# Einwendung des Verkehrsclub Deutschland, Landesverband Bayern

## Gegen das erweiterte Planfeststellungsverfahren „Ausbau des Frankenschnellwegs“

*Vollzug des Bayerischen Straßen- und Wegegesetzes (BayStrWG); Planfeststellungsverfahren für den kreuzungsfreien Ausbau der Kreisstraße N 4 (Frankenschnellweg) im Stadtgebiet Nürnberg in den Bereichen West (Str.-km 0+633 bis 2+336) und Mitte (Str.-km 3+451 bis 6+062) mit Neubau der Ortsstraße Neue Kohlenhofstraße (Str.-km 0+154 bis 0+876) und Abkoppelung der Gleisanlagen im Bereich des Kohlenhofes des Bahnhofes Nürnberg Hauptgüterbahnhof im Vorgriff zur geplanten Flächenfreisetzung; Ergänzendes Verfahren zur Durchführung einer Umweltverträglichkeitsprüfung sowie zur teilweisen Änderung der mit Planfeststellungsbeschluss vom 28.06.2013 festgestellten Planung*

Stand: 04.05.2019

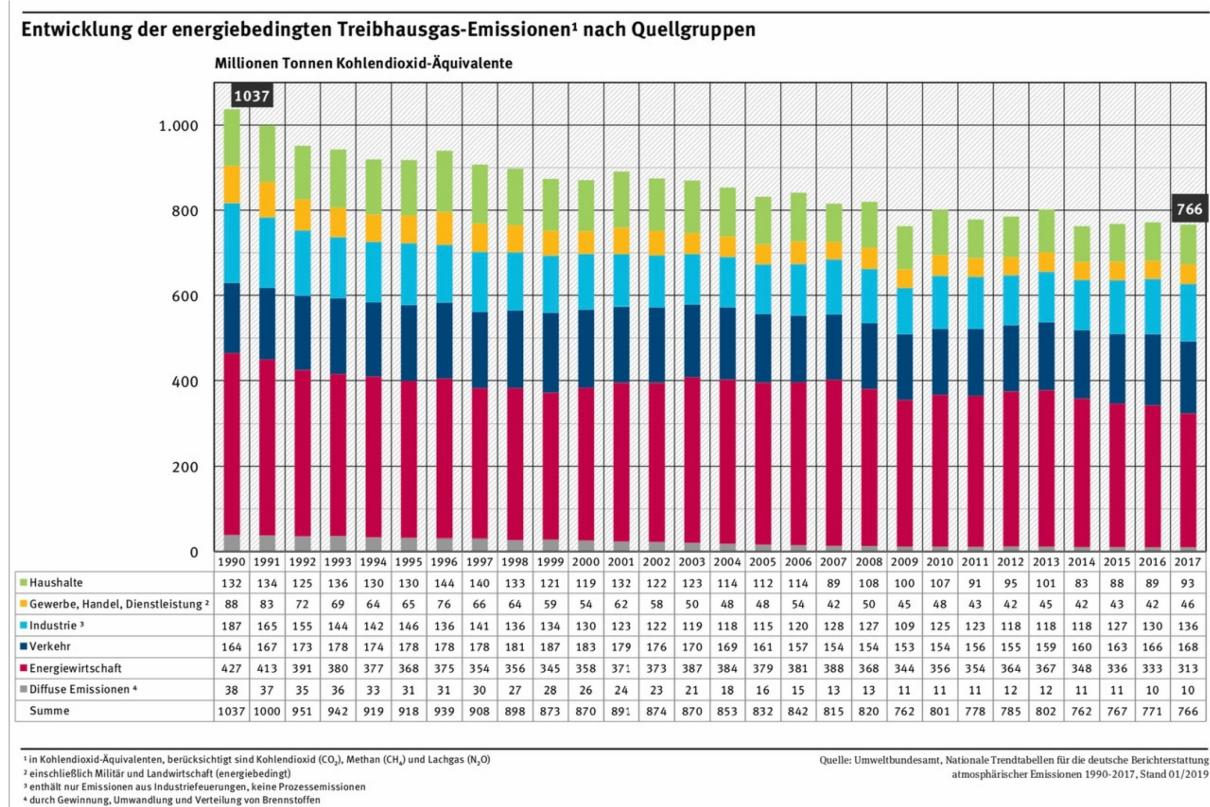
Der bereits mehrfach zitierte „Masterplan Luftreinhaltung“ zeigt auf, dass alle Straßen innerhalb der Ringstraße B4R und dieser Ring selbst erheblich belastet sind. Gelingt keine dauerhafte Verringerung des innerstädtischen Autoverkehrs, muss eine Umweltzone mit scharfen Restriktionen eingerichtet werden. Sinnvollerweise muss diese Umweltzone alle innerstädtischen Bereiche einschließlich der oben genannten Ringstraße umfassen. Streckenbezogene Fahrverbote sind nachgewiesenermaßen nicht zielführend.

Der FSW durchschneidet jedoch eine solche sinnvoll gestaltete Umweltzone und wäre damit ebenfalls von Fahrverboten betroffen. Eine Bündelung des Verkehrs genau auf dieser Trasse ist somit nicht sinnvoll, sondern wäre sogar kontraproduktiv.

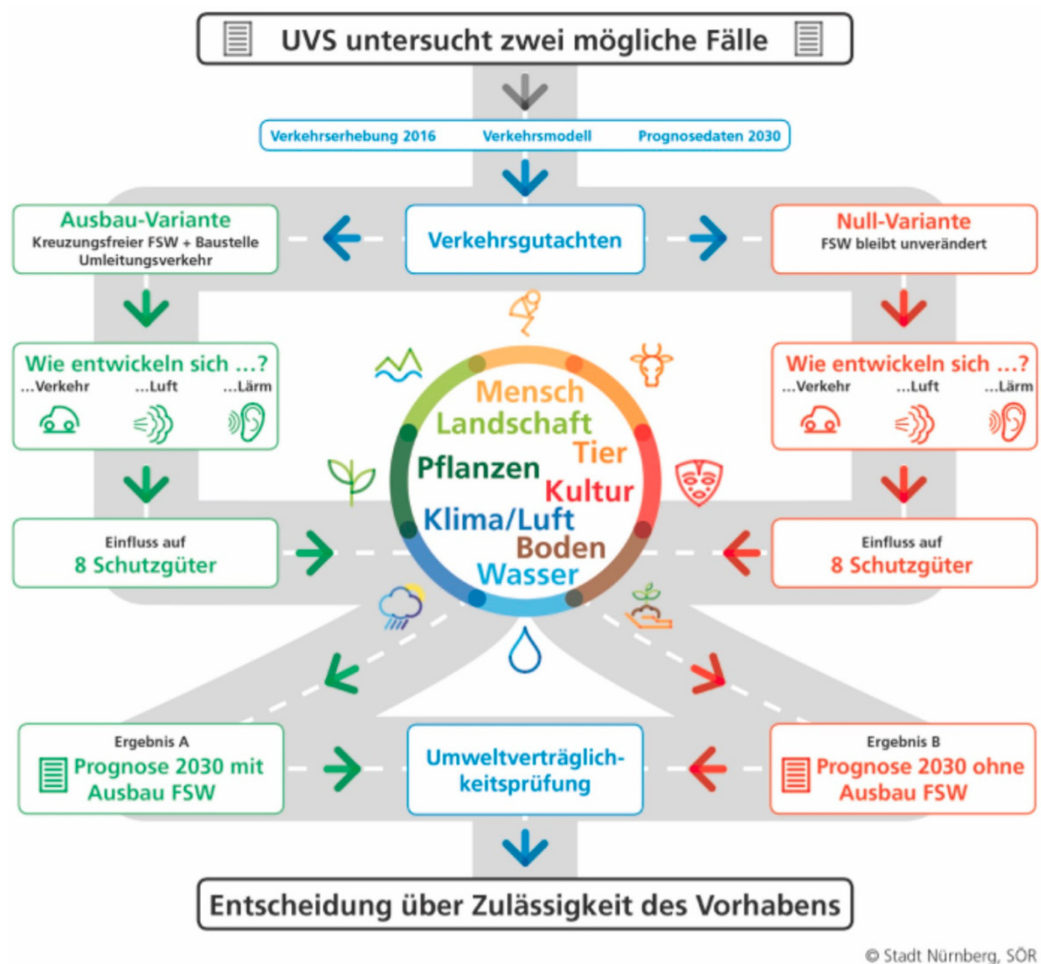
Die vorliegende Umweltverträglichkeitsstudie sollte eigentlich alle im UVPG (<https://www.gesetze-im-internet.de/uvpg/UVPG.pdf>) beschriebenen Kriterien im Vorher-/Nachher-Szenario betrachten. Dieser Anspruch wird auch auf der Internetseite von SÖR dargestellt (siehe Grafik) und in der Erläuterung dazu wird „Klima/Luft“ genannt.
